## 改善箇所説明図

### 基準不適合発生箇所

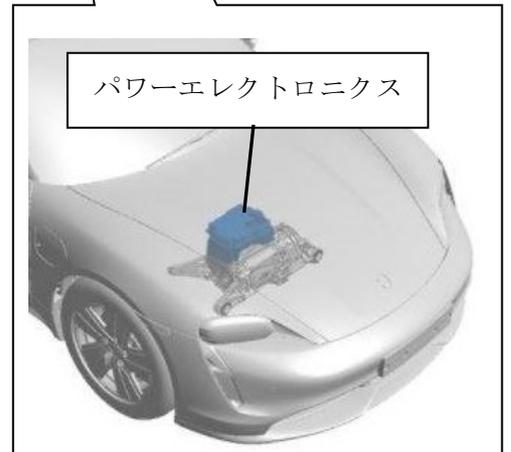
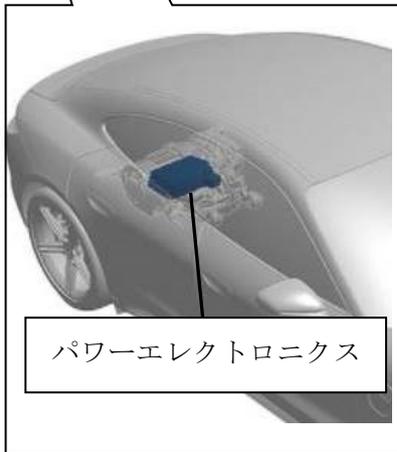
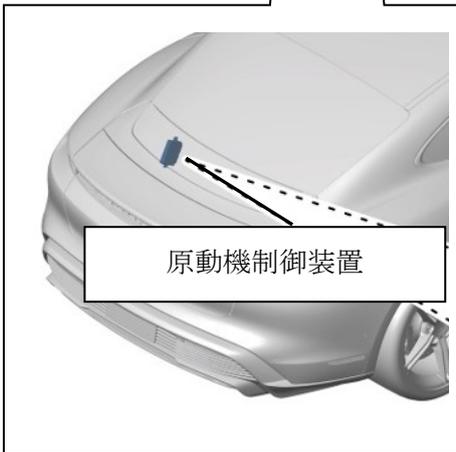
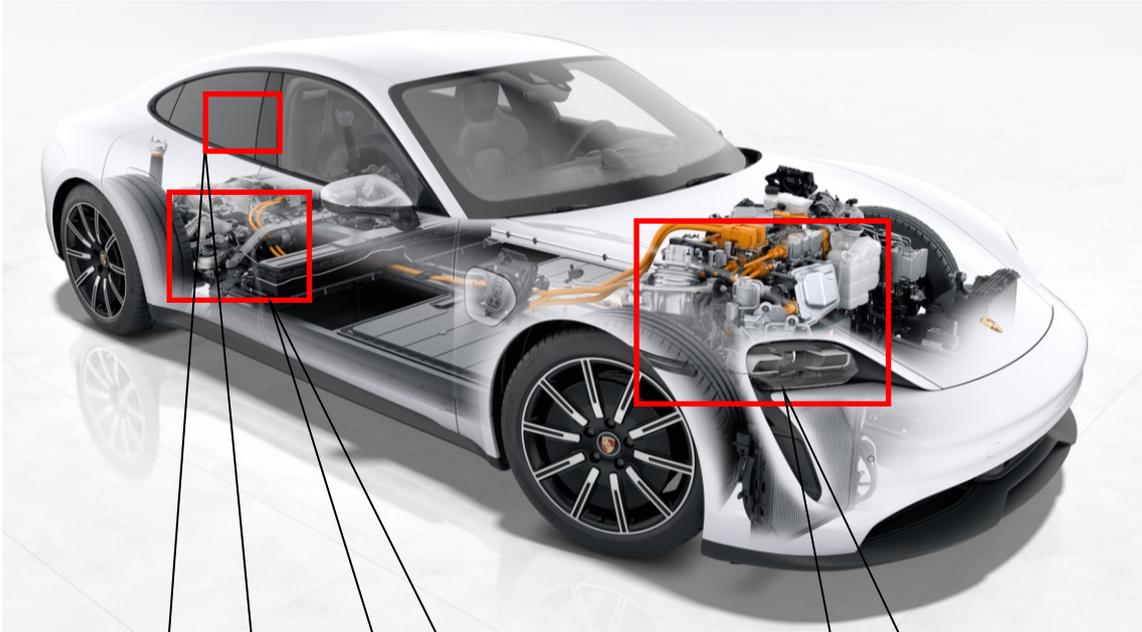
電気装置において、原動機制御装置およびパワーエレクトロニクスのプログラムが不適切なため、エラーの誤検知により走行中にエンジン警告灯が点灯する可能性があり、最悪の場合、車両が走行不能になるおそれがある。

全車両、原動機制御装置およびパワーエレクトロニクスのプログラムを対策プログラムに書き換える。

識別： 改善済車両には車台番号打刻の左側に黄色ペイントを塗布する。
